2º CADERNO DE PERGUNTAS E RESPOSTAS**RDC ELETRÔNICO Nº 04/2020**

OBJETO: “EXECUÇÃO DAS OBRAS CIVIS, AQUISIÇÕES, MONTAGENS, COMISSONAMENTO, PRÉ-OPERAÇÃO E ELABORAÇÃO DE PROJETOS EXECUTIVOS COMPLEMENTARES DO TRECHO IV - RAMAL DO APODI DO PROJETO DE INTEGRAÇÃO DO RIO SÃO FRANCISCO COM BACIAS HIDROGRÁFICAS DO NORDESTE SETENTRIONAL - PISF”

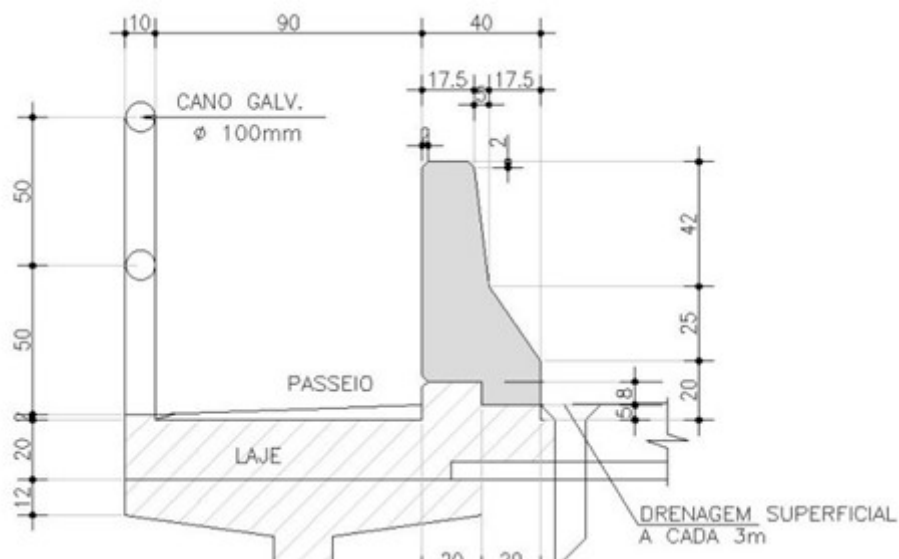
Nos projetos dos Aquedutos Lagoa Vermelha e Aqueduto sobre Ferrovia, desenhos 1260-DES-4324-30-78-004-R00 e 1260-DES-4326-30-78-002-R00, respectivamente, consta apenas a utilização de juntas elásticas tipo Fungenband. Já nos Projetos do Aqueduto Bananeira, desenho 1260-DES-4323-30-78-001-R02, consta apenas a utilização de juntas Jeene tipo JJ99120VV. Por sua vez, nas planilhas de quantidades disponibilizadas e que embasaram o orçamento base do órgão, constam apenas juntas Jeene tipo JJ4060VV.

Solicitamos esclarecer as divergências entre os projetos executivos elencados e as planilhas adotadas pelo órgão licitante.

Nas planilhas de quantidades de todos os aquedutos (total de sete) previstos no Ramal do Apodi constam juntas Tipo Jeene. Portanto, no orçamento dos aquedutos não foram previstos juntas elásticas tipo Fungenband. A Contratada, ao revisar o projeto dos aquedutos antes da sua execução, poderá adotar juntas Tipo Jeene ou Fungenband.

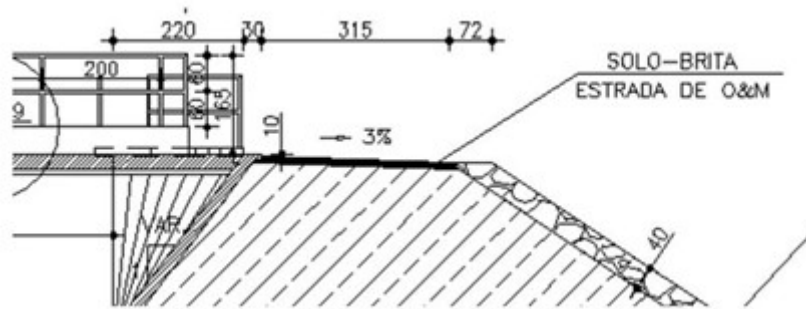
Constatamos informações conflitantes entre as especificações a respeito do guarda-corpo das pontes, quais sejam:

1. Constam nos detalhes dos projetos das pontes a informação que o guarda-corpo é composto por cano galvanizado com diâmetro de 100mm
2. Constam nas planilhas de quantidades, que embasaram o orçamento de referência do órgão, a especificação de guarda corpo em aço galvanizado com diâmetro de 2"

Solicitamos esclarecer as divergências entre os projetos executivos elencados e as planilhas adotadas pelo órgão licitante.

O orçamento de referência da Administração considerou tubos de aço galvanizado com diâmetro de 2". O projeto disponibilizado foi grafado tubos de diâmetro de 100mm equivocadamente. O detalhe disponibilizado no projeto deve ser entendido como tubos de aço galvanizado com diâmetro de 2".
